「日本原子力研究開発機構の大洗研究所廃棄物管理施設の設計及び工事の方法の変更認可申請に係る追加説明について」に対する回答の提出及び対応状況

< 固体廃棄物減容処理施設の設置 >

日本原子力研究開発機構の大洗研究所廃棄物管理施設の設計及び工事の方法の変更認可申請に係る追加説明について（令和元年6月6日 新基準適合性審査チーム） 資料1—4に対する回答

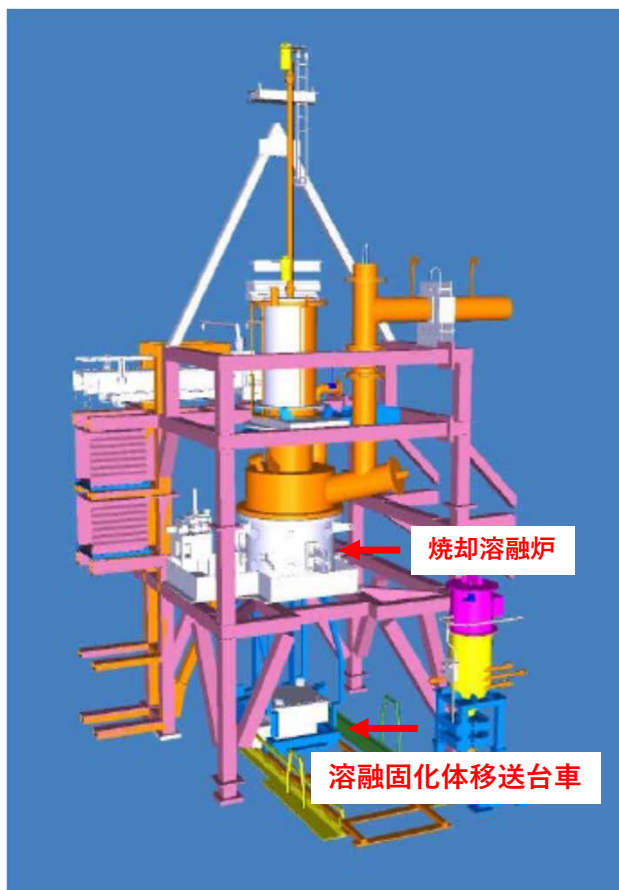
- 基準適合性の説明において、「実用上可能な限り」、「原則として」、「やむを得ず」との記述があるが、所定の火災防護対策を取らない場合は、その理由、対象となる設備や具体的な代替の火災防護対策を説明すること。

具体的な代替の火災防護対策については、設備的な対策として、消火設備である消火器、消火栓設備及びガス消火設備並びに通報連絡設備を設置する。また火災検知器による速やかな検知を行う。

図-1 排ガス処理装置（セル内フィルタ）の系統

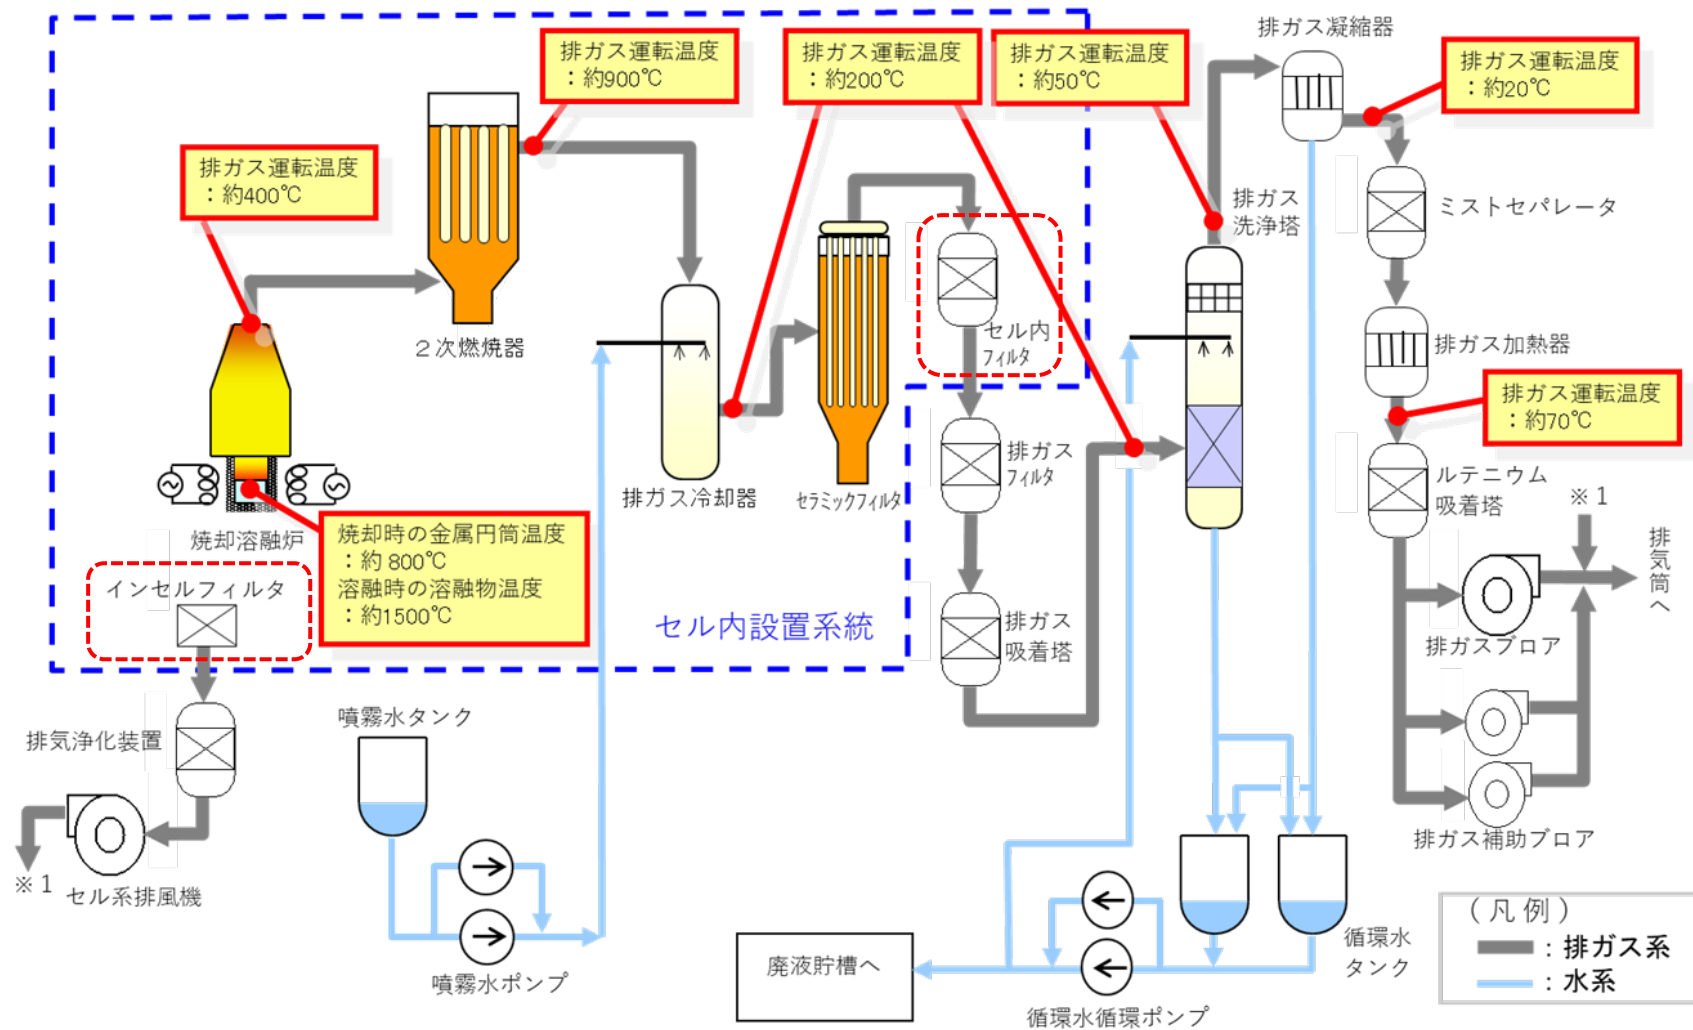
- 事業変更許可申請書（第四条-8）では、インセルフィルタは火炎防止型のフィルタを設けるとしているが、本-1-87 焼却溶融設備の排ガス処理装置のセル内フィルタは火炎防止型であるか説明すること。

セル内フィルタは、焼却溶融炉から発生する排ガスを処理対象としており、この排ガス系統は閉じられた系統である。焼却溶融炉から発生した排ガスは、セル内フィルタに到達するまでに、2次燃焼器及び水噴霧型の排ガス冷却器を通過し、さらに耐火性を有するセラミックフィルタにてろ過されるため、セル内フィルタに火炎は到達しない。

また、セル内フィルタは、合金製（NW6022）（厚み6mm）のケーシングで構成されており、ケーシングと内部のフィルタは接していない構造である。さらに、セル内フィルタ付近に可燃物を設置することはない。したがって、セル内で火災が生じたとしても内部のフィルタが損傷することはない。

排ガス処理装置（セル内フィルタ）の系統を図-1に示す。

図-1

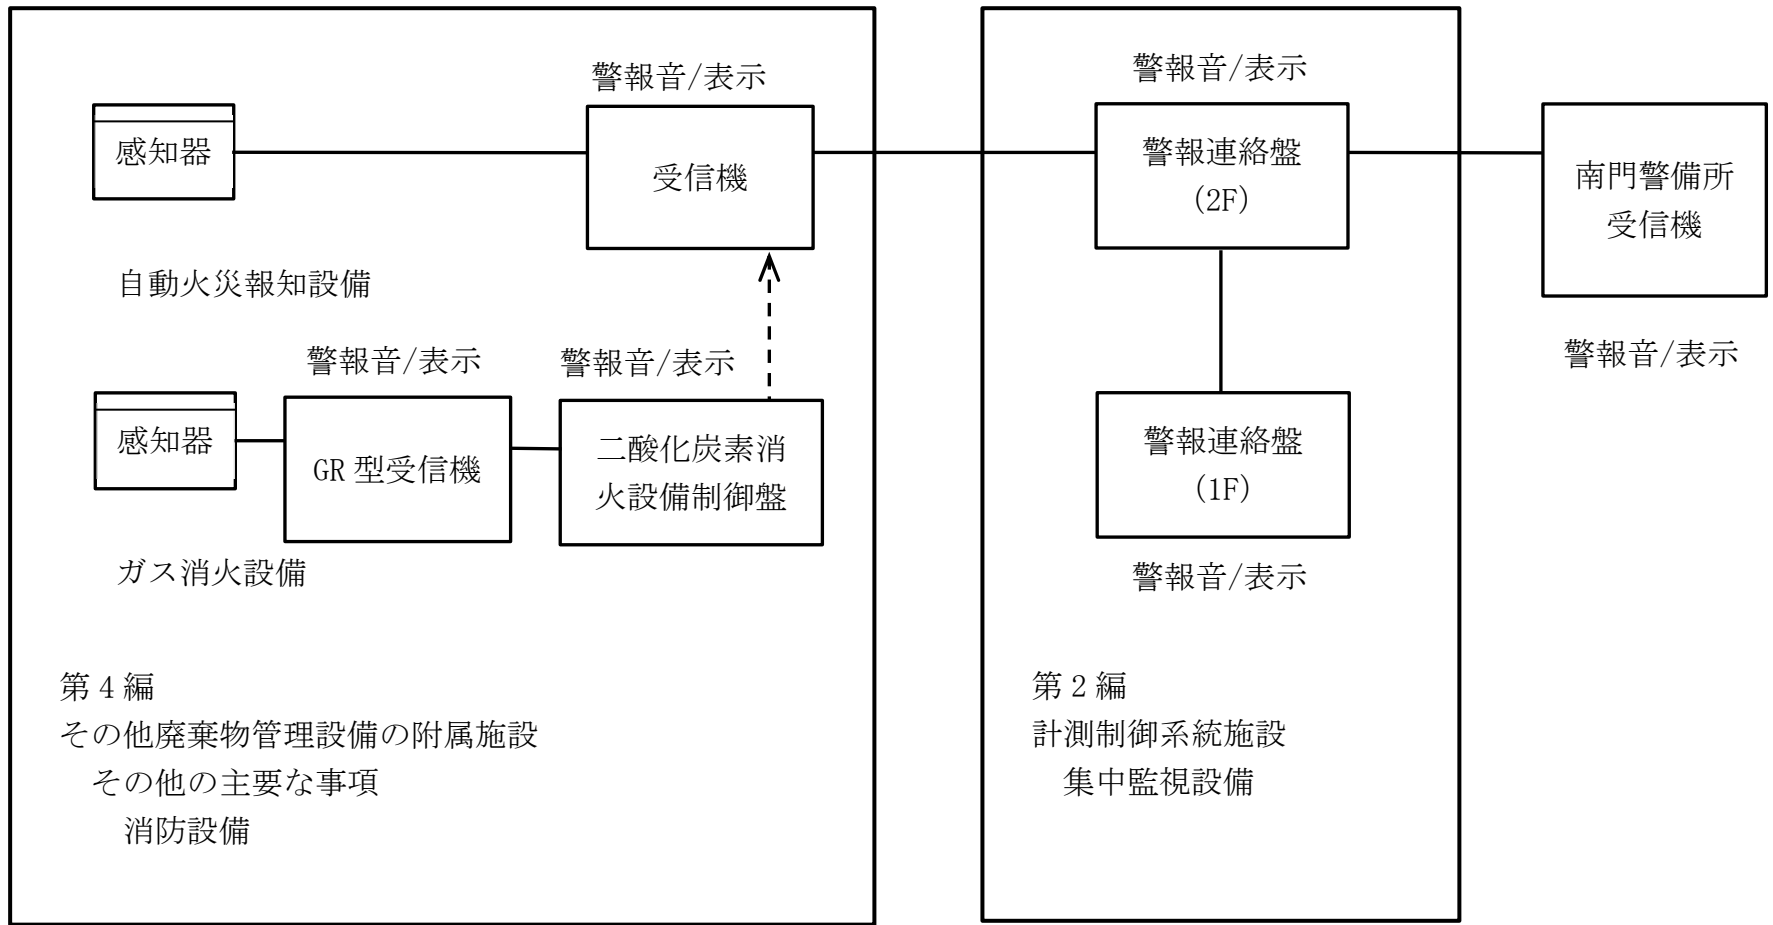
- 事業変更許可申請書（第四条-13）では、火災を検知した場合の火災信号は、固体廃棄物減容処理施設では、運転監視室及び警備所に送信し、警報盤に表示するとしているが、本申請において警備所に送信することを示すこと。

なお、固体廃棄物減容処理施設で火災を検知した際は、各部屋に設置している自動火災報知設備及びセル内に設置しているガス消火設備の感知器の信号を、2階運転監視室に設置している受信機に出力し、その後、固体廃棄物減容処理施設の主要な警報を集中的に表示するための計測制御系統施設の集中監視設備に接続し、2階運転監視室及びエントランスホールに表示するとともに、南門警備所に接続し、常時監視を行う設計としている。

自動火災報知設備と集中監視設備の系統を図-1に示す。

図-1 焼却溶融炉及び排ガス処理装置の系統

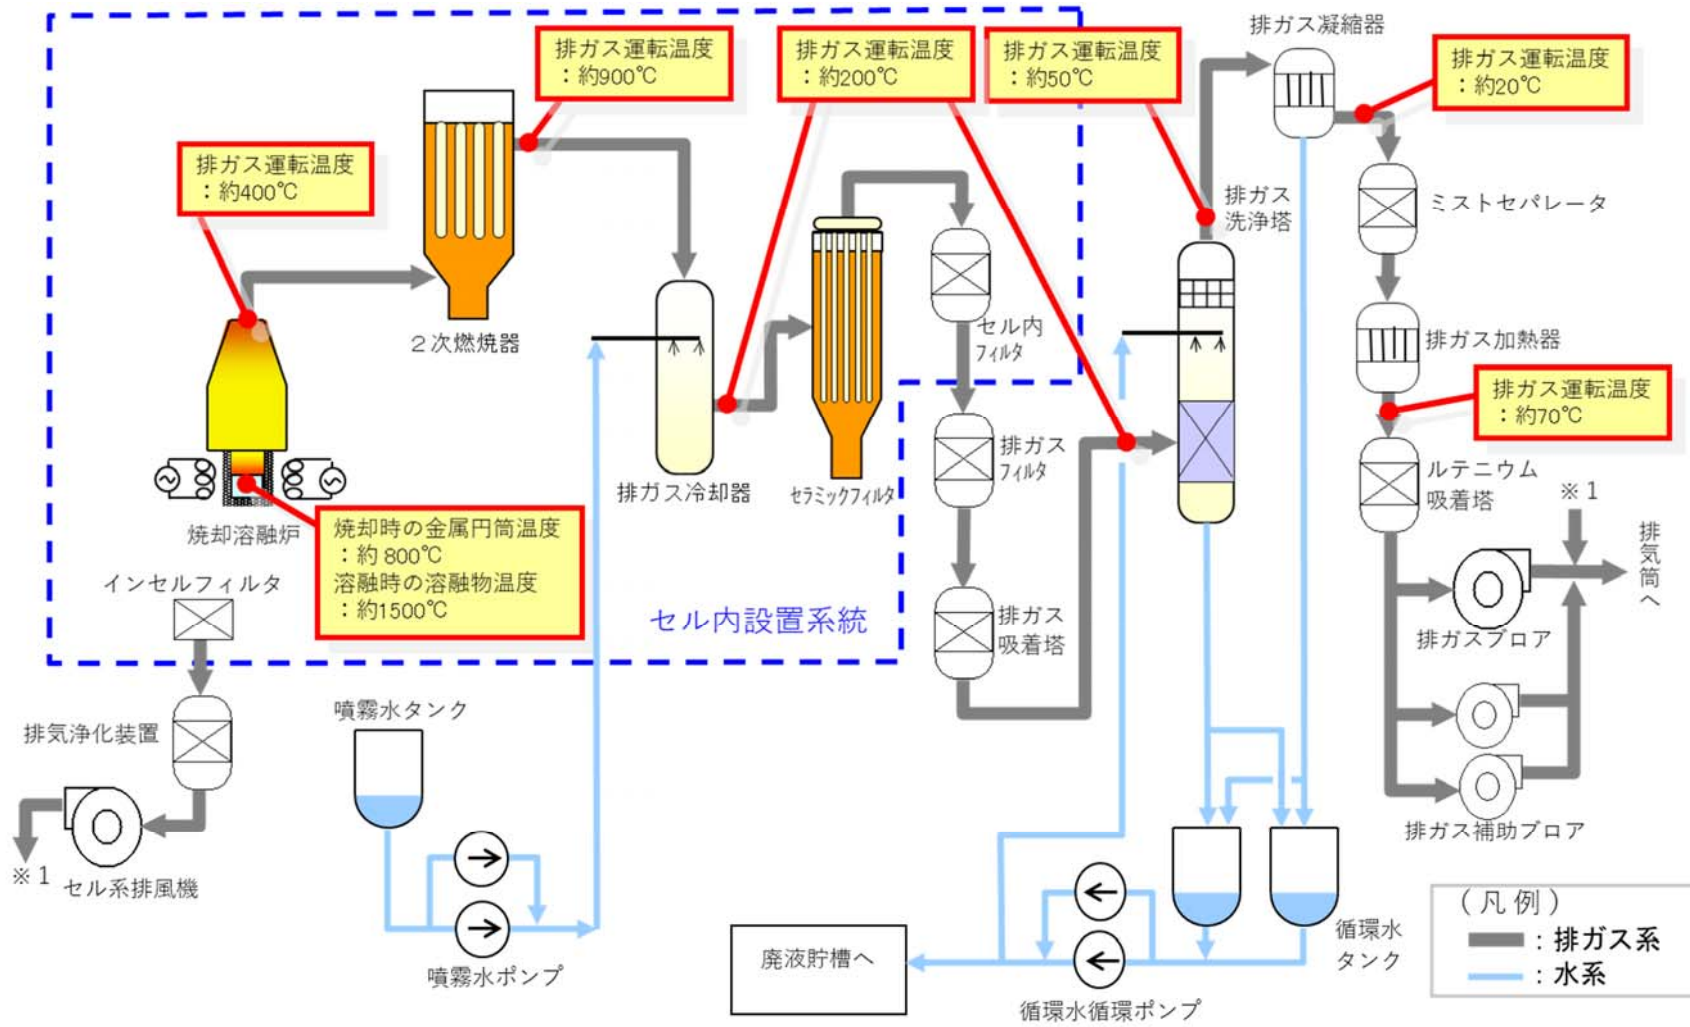
- 本-1-9 減容処理設備の焼却溶融炉、排ガス処理装置、溶融物を受けるるつぼ及び輻射熱を抑えるスリーブは、耐火性、耐熱性及び耐食性を考慮した材料を使用し、るつぼは溶融ごとに交換する設計とすることについて、詳細に説明すること。

排ガス処理装置は、焼却溶融炉後からルテニウム吸着塔までの各機器及び配管で構成されているが、そのうち焼却溶融炉後から排ガス洗浄塔までの接ガス部は、ハステロイ材を用いている。排ガス洗浄塔後からルテニウム吸着塔までは、ステンレス鋼（SUS304L）を用いている。

焼却溶融炉及び排ガス処理装置の系統を図-1に示す。また、焼却処理と溶融処理では、使用する機器が異なるため、焼却時における焼却溶融炉内の構造を図-2、溶融時における焼却溶融炉内の構造を図-3に示す。
